## Rekonstruktion – Warum der Leistungsrückbau übersehen werden konnte

Garching, 24.06.2013

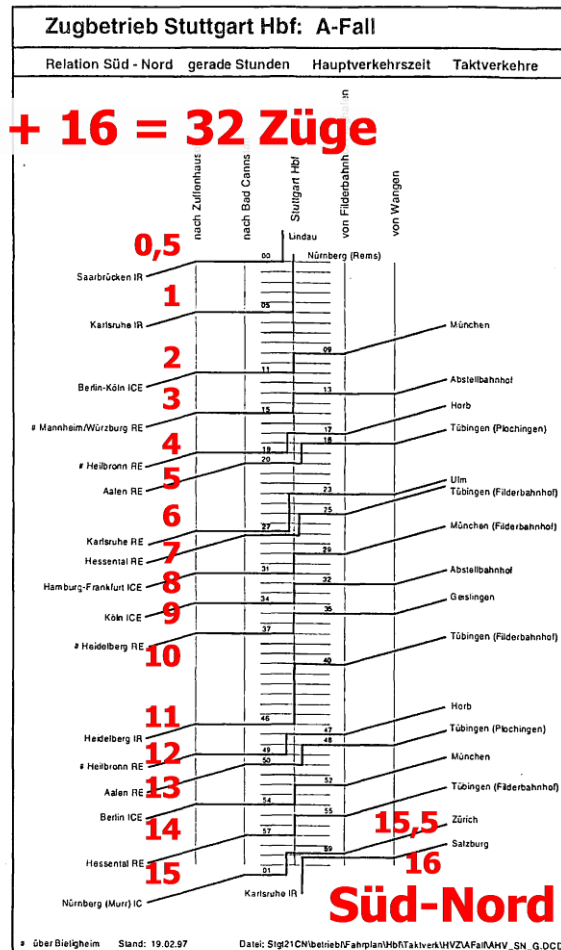
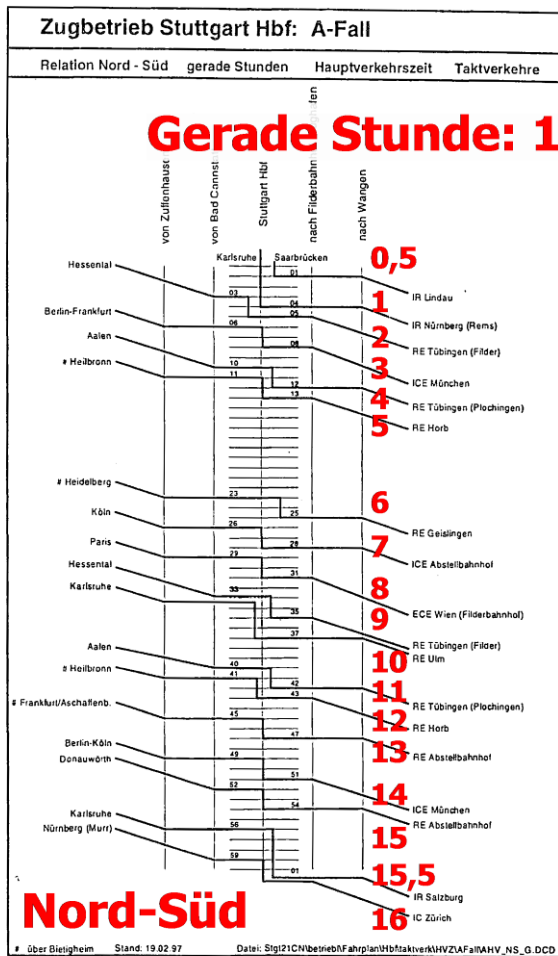
- 5) **Auslegungsleistung von 32 Zügen nicht ausgewiesen.** Das Missverständnis des VGH wurde auch dadurch begünstigt, dass die schon erwähnte Spitzenleistung von „Szenario A“ von 32 Zügen pro Stunde nirgendwo als solche ausgewiesen wurde. Prof. Schwanhäußer benennt diese wichtigste Kennzahl des von ihm untersuchten Betriebsprogramms nicht als solche, wie auch schon Prof. Dr.-Ing. Gerhard Heimerl, der das Betriebsprogramm aufgestellt hatte, aber nicht mit der wichtigsten Kennzahl charakterisiert hatte. Die 32 Züge müssen in den Grafiken der Anhänge von Heimerls Gutachten ausgezählt werden (Heimerl 1997 II Anl. 21-24) (Abb. 3, Folgeseite). Sofern Schwanhäußer die „32 bis 35 Gleisbelegungen“ nannte (Punkt 2-4), versäumte er klarzustellen, wo die 32 Gleisbelegungen herkommen und ließ unklar, ob sie nicht irgendein Durchschnittswert sein könnten. Dadurch, dass diese (auch damals sicherlich schockierend) niedrige Auslegungsleistung verborgen blieb, wurde nicht erkannt, dass sie deutlich unter der damaligen Spitzenleistung des Kopfbahnhofs von 37,5 Zügen lag (s.a. Punkt 8). Die 32 Züge bedeuten aber auch, dass das Betriebsprogramm, das vermeintlich noch nach oben Luft hat, schon an die Leistungsgrenze der 32 bis 35 Züge stößt, somit ist seine gute Qualität eben gerade nicht „nachvollziehbar“ (siehe Punkt 2).<sup>7</sup>

- 6) **Nebenverkehrszeit von Szenario A nicht ausgewiesen.** Heimerl hatte für das Auslegungsbetriebsprogramm „Szenario A“ die Züge der Nebenverkehrszeit überhaupt nicht dargestellt: Die deutlich unter dem damaligen Verkehr der Nebenstunden liegenden 19 Züge pro

Stunde, ja schon allein die äußerst dünn gefüllten Grafiken, hätten auch mit einer hohen Wahrscheinlichkeit Diskussionen ausgelöst. Der Wert ergibt sich aus dem Spitzenwert der 32 Züge pro Stunde (vorausgehender Punkt) und dem Mittelwert von 25,5 Zügen (PFB 2005 S. 204, VGH 2006 Rn. 59). Damit hat Heimerl seine Ankündigung im Gutachten, auch für den „A-Fall“ die Fahrpläne darzustellen (Heimerl 1997 II S. 6), nicht eingehalten.<sup>8</sup>

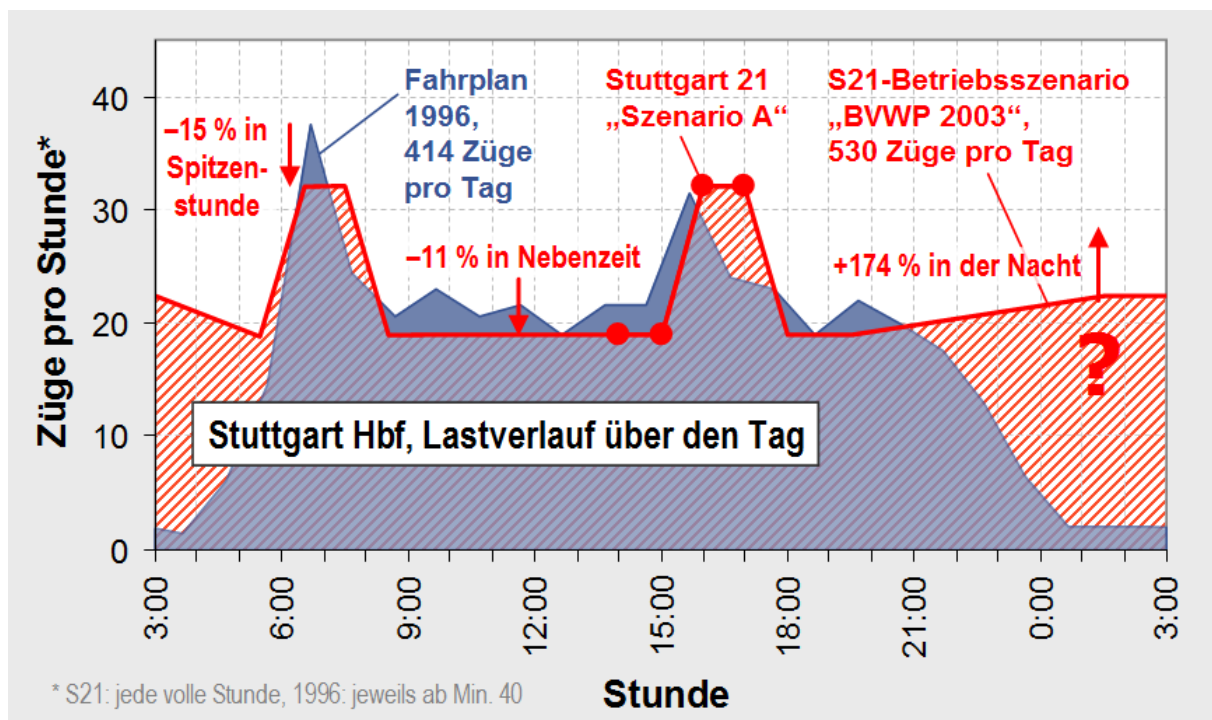
- 9) **Falschaussage Szenario A wesentlich erhöhtes Angebot.** Schwanhäüßer schreibt (ohne es mit Daten zu belegen, siehe zuvor), Szenario A „stellt bereits eine wesentliche Erhöhung des Angebotes an Zügen gegenüber dem Istzustand dar“ (Schwanhäüßer 1997 S. 49), tatsächlich sinkt das Angebot um 15 % in der Spitzenstunde um 11 % in der Nebenverkehrszeit (Abb. 4).

- 16) **Wachstum durch Züge in der Nacht.** Durch den fehlenden Abgleich blieb die kuriose Planungsgrundlage unerkannt, dass das Wachstum allein durch Züge in der Nacht erbracht werden würde (Abb. 4).<sup>14</sup> – Dafür braucht es aber keinen neuen Bahnhof, auch im Kopfbahnhof könnte man ebenso die Leistung durch Nachtverkehr dramatisch erhöhen. – Der Planrechtfertigung zugrunde gelegt wurde somit ein Szenario, in dem in der Nacht mehr Züge als mittags fahren würden. Bis heute gibt es aber keine Hinweise, dass sich zukünftig der Bahnverkehr bzw. auch der Schwerpunkt des Lebens überwiegend in die Nacht verlagert.
